*Ministero dell' Ambiente
e della Sicurezza Energetica*

DIREZIONE GENERALE VALUTAZIONI AMBIENTALI

DIVISIONE V – PROCEDURE DI VALUTAZIONE VIA E VAS

Oggetto: [ID: 10522] Delocalizzazione e ammodernamento del Radar APP dell'Aeroporto di Palermo. Valutazione preliminare ai sensi dell'art. 6, comma 9, del D.Lgs. 152/2006 e ss.mm.ii. Nota tecnica.

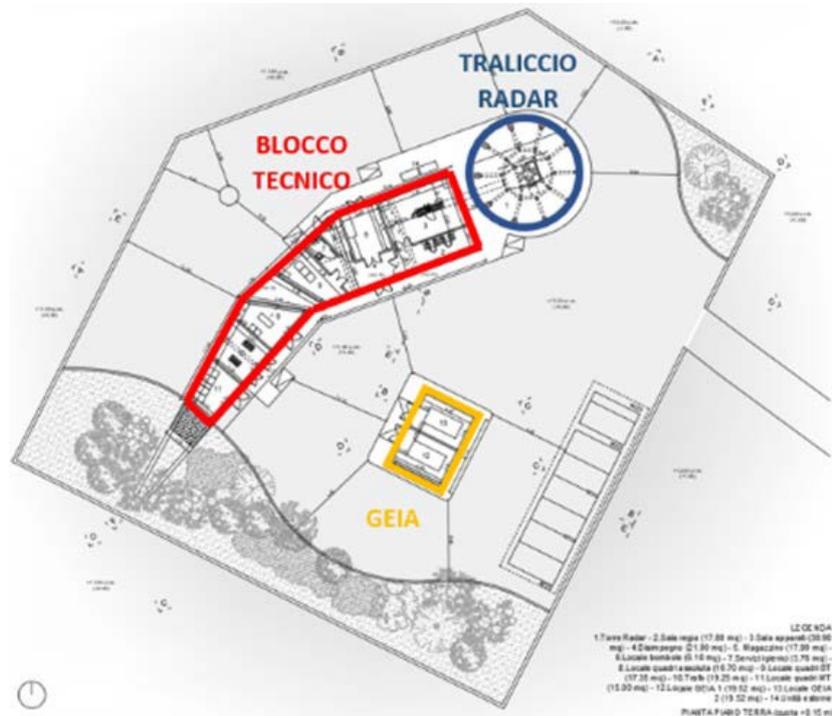
Le aree di intervento, sia quella in cui è attualmente posizionato il Radar APP, sia quella in cui sarà spostato, ricadono all'interno del sedime.

Il nuovo edificio sorgerà in un'area compresa tra la pista di volo e la costa, ricadente entro il perimetro del futuro parco storico naturalistico previsto dal Masterplan aeroportuale.

Blocco Tecnico - Sezione longitudinale

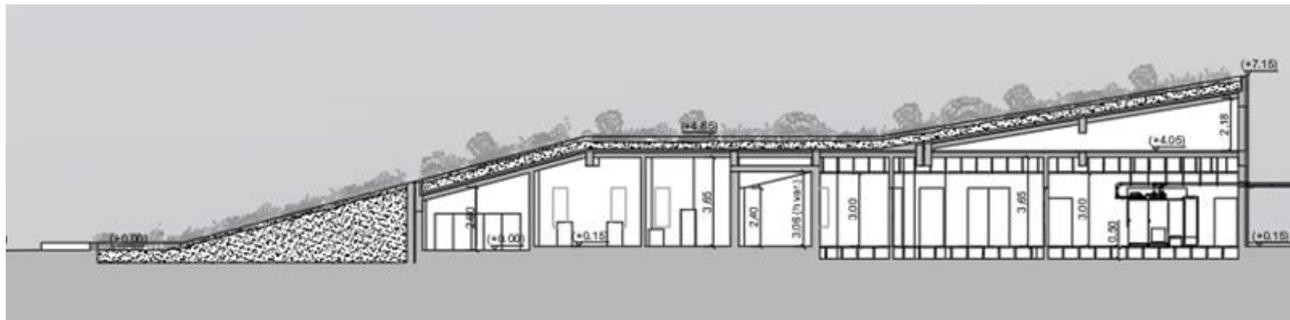
Il fabbricato del Blocco Tecnico sarà realizzato tenendo in considerazione le esigenze di inserimento nel contesto paesaggistico e di minimizzazione dell'impatto ambientale, ispirandosi agli insediamenti rurali e zootecnici storici del territorio circostante. La sezione longitudinale del

fabbricato è obliqua e digrada dolcemente fino alla quota del piano di sedime, creando una continuità tra il terreno esistente e la copertura dell'immobile, caratterizzata da un tetto giardino con essenze autoctone.

La struttura portante dell'edificio sarà realizzata con struttura intelaiata in calcestruzzo armato. I prospetti saranno finiti con una parete ventilata con finitura in ceramica a sviluppo orizzontale, di colore assimilabile a quello della terra e della vicina scogliera, al fine di un ottimale inserimento paesaggistico e di garantire una maggiore resistenza agli agenti atmosferici e naturali, con particolare riferimento alla salsedine.
